◉ **경상남도 고시 제2022-236호**

함양일반산업단지 관리기본계획(변경) 승인 고시

함양일반산업단지 관리기본계획(변경)

업종별 배치계획도 (변경)

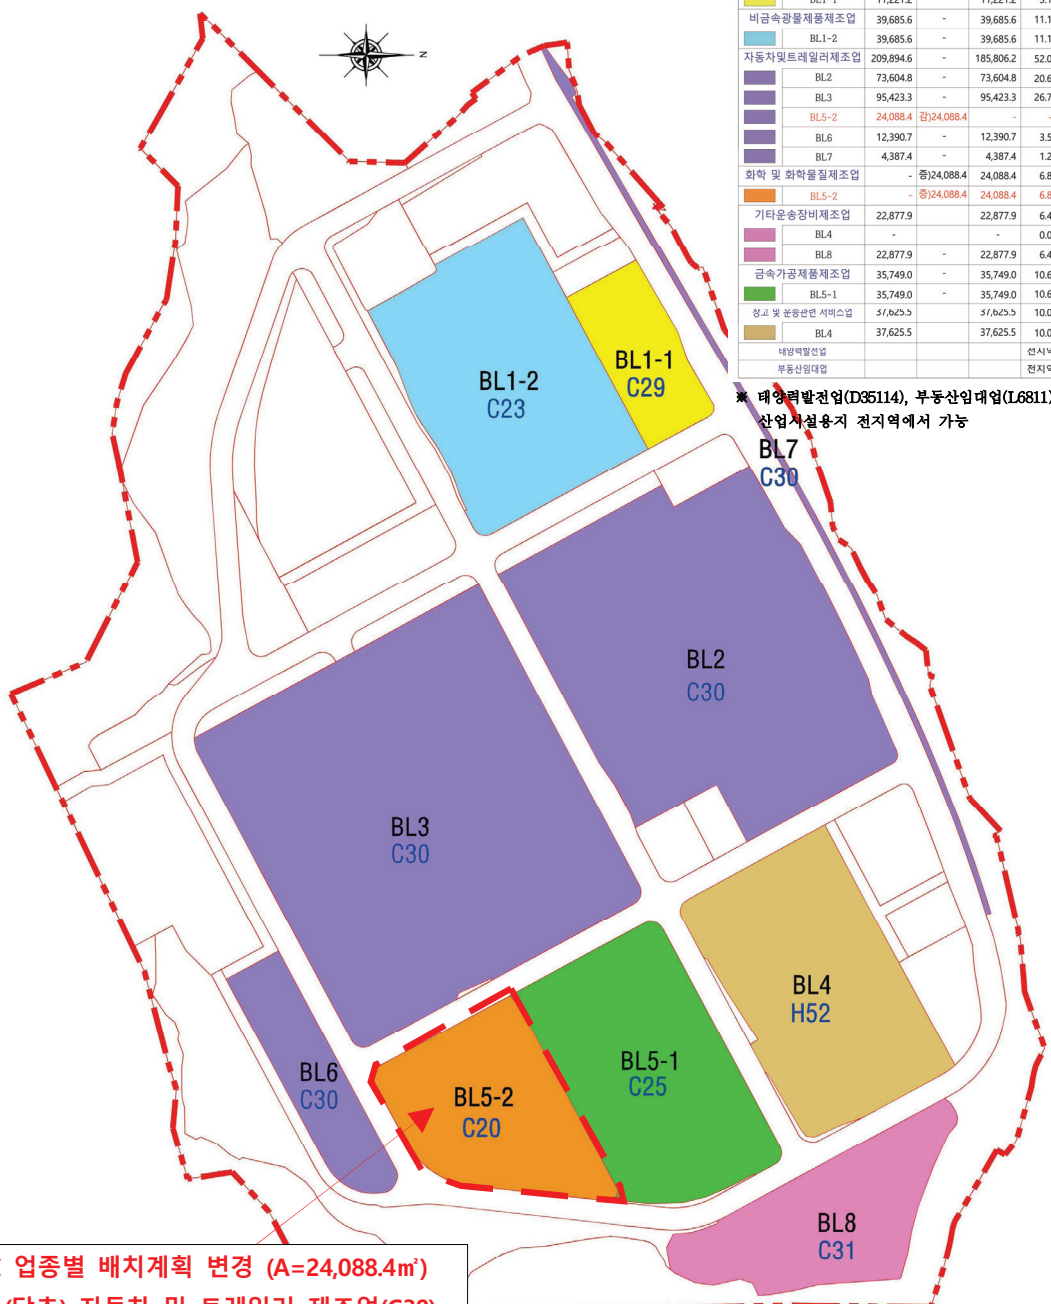
※ 업종별 배치계획 변경 (A=24,088.4㎡)
- (당초) 자동차 및 트레일러 제조업(C30)
- (변경) 화학 및 화학물질 제조업(C20)
